コメント回答
第504回審査会合(平成29年9月5日)

平成29年9月19日

第504回審査会合(平成29年9月5日)におけるコメント

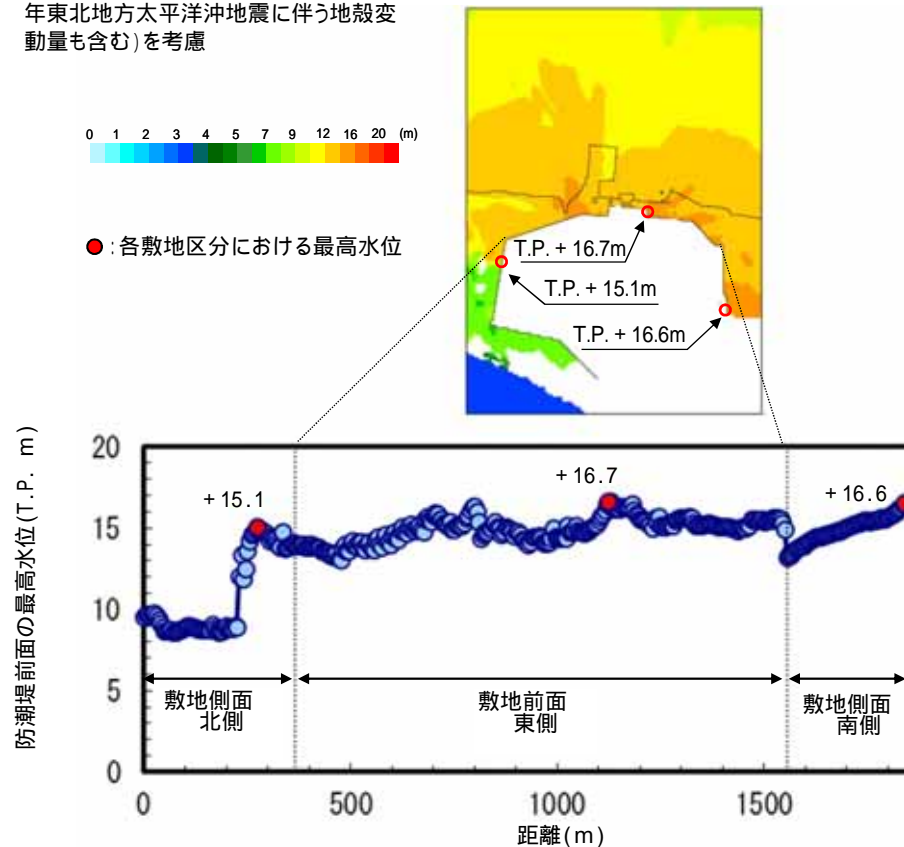
No.13 遡上解析結果を踏まえ、敷地南西部の他事業所敷地内を含む地山に対する洗掘対策(延長、幅、深さ等)について、整理して説明すること

鋼管杭鉄筋コンクリート防潮壁と南側斜面の寄り付き部の洗掘対策は、津波遡上解析結果を用いて範囲を決定する。

津波遡上解析の結果、南側斜面寄り付き部の最高水位はT.P.+16.6mであり、潮位のばらつきを考慮した場合T.P.+16.8mまで津波が遡上することが確認されているが、防潮堤天端高さT.P.+18.0mには裕度があることがわかる。

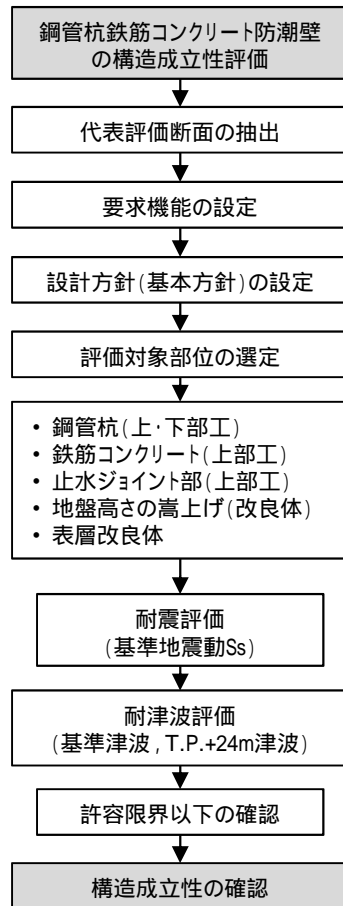
- No.14 設置許可段階で構造成立性を示すべき項目と、工認段階で設計結果を示すべき項目を明確にする
とともにその理由も含めて説明すること(地質調査を含む)。工認段階で示すべき項目については、
設置許可段階でその目的、手法、条件を説明すること
- No.15 豊浦標準砂を用いたモデルで液状化を仮定した結果が示されているが、これらの結果をどう考える
か、有効応力解析の結果に考察を加えた上で、この後の展開(工認への反映方針等)を示すこと

鋼管杭鉄筋コンクリート防潮壁の構造成立性を確認するため、「基準津波及び耐津波設計方針に係る審査ガイド」等に基づき、基準地震動 S_s 及び基準津波による荷重に対して、構造体の主要構造部位である鋼管杭、地表部の鉄筋コンクリート防潮壁、止水ジョイント部、地盤高さの嵩上げ部、表層改良体の健全性を確認する。その他の構造部位については、設計方針を示し今後の詳細設計でその仕様の詳細を決定する。

なお、現在実施している追加地質調査により、今後地質分布の細部が更新になる可能性も見据え、主要構造部位の検討に当たっては、構造体に対して厳しい評価となる断面や地質条件での解析評価を行い、十分な構造強度であること及び止水性能を有することについて確認する。

設計浸水深算出概要図(入力津波 × 1/2)

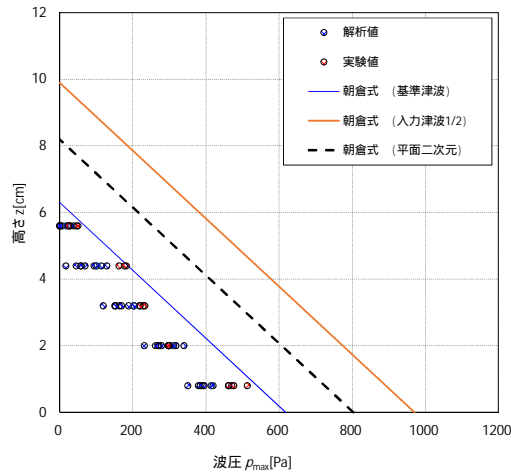
No.17 津波荷重 + 余震時における津波荷重の考え方についての妥当性を説明すること

設計用浸水深は、津波の最大遡上高さとして設置地盤高さの差の1/2とする。設定理由は以下のとおり。

- 津波の最大遡上高さとして設置地盤高さの差の1/2を浸水深とし朝倉式から算定した津波荷重は、非線形長波理論に基づく津波シミュレーション解析で得られた浸水深を用いて朝倉式により算定した津波荷重よりも大きい(潮位のバラツキ等を考慮しても大きい)。
- 水理模型実験により確認した浸水深を用いて朝倉式から算定した津波荷重は、上記から算定した津波荷重よりも更に小さいことを確認した。
- 津波シミュレーション解析及び水理模型実験で確認したフルード数は、いずれも1.5以下であり、朝倉式の適用が可能である。
